PLU.4001.16.01.25.DP

Dot. postępowanie nr GG.ZUZ.4220.13.2024.KT o wznowieniu postępowania administracyjnego zakończonego ostateczną decyzją Dyrektora Zarządu Zlewni Wód Polskich w Gdańsku znak: GD.ZUZ.3.4210.730.2023.KT z dnia 23.02.2024r.

## Załącznik

Rys. 8. Mapa saturacji porów gruntu po wykopie [-]

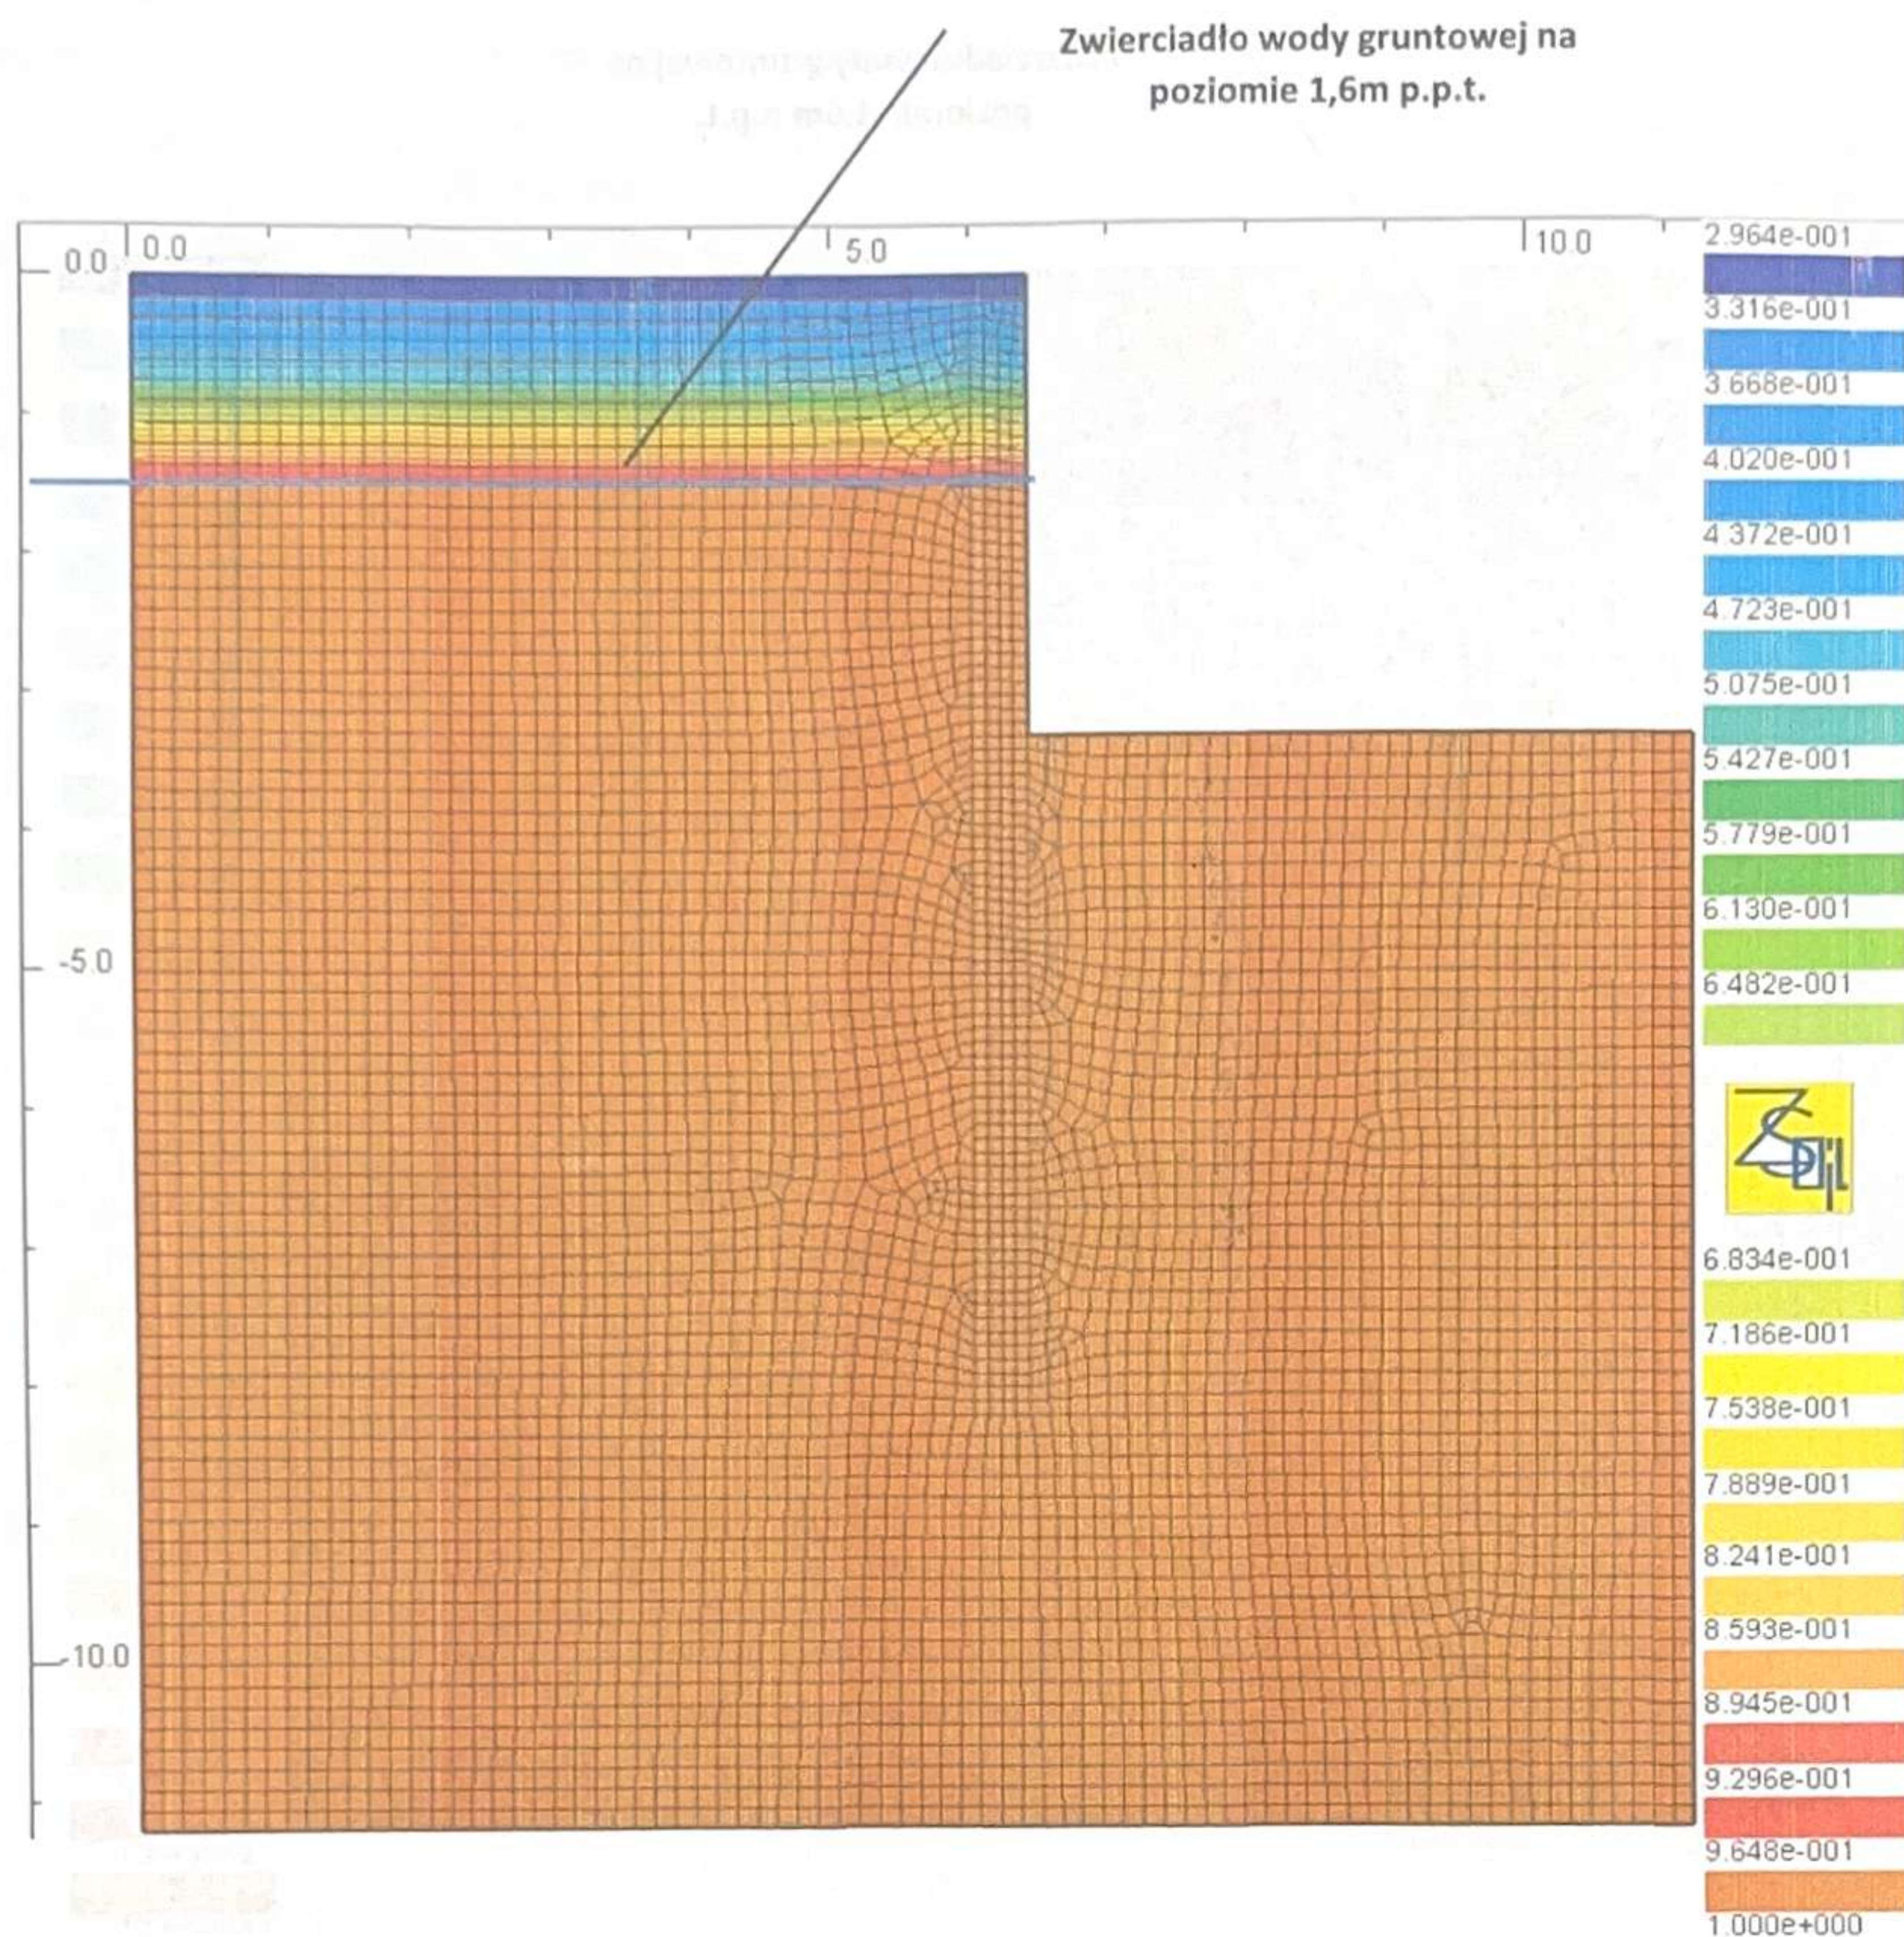
#### Wniosek:

Nasycenie porów w gruncie jest równomierne i wynika ze stałej wysokości zwierciadła wody równej 1,6 m p.p.t.
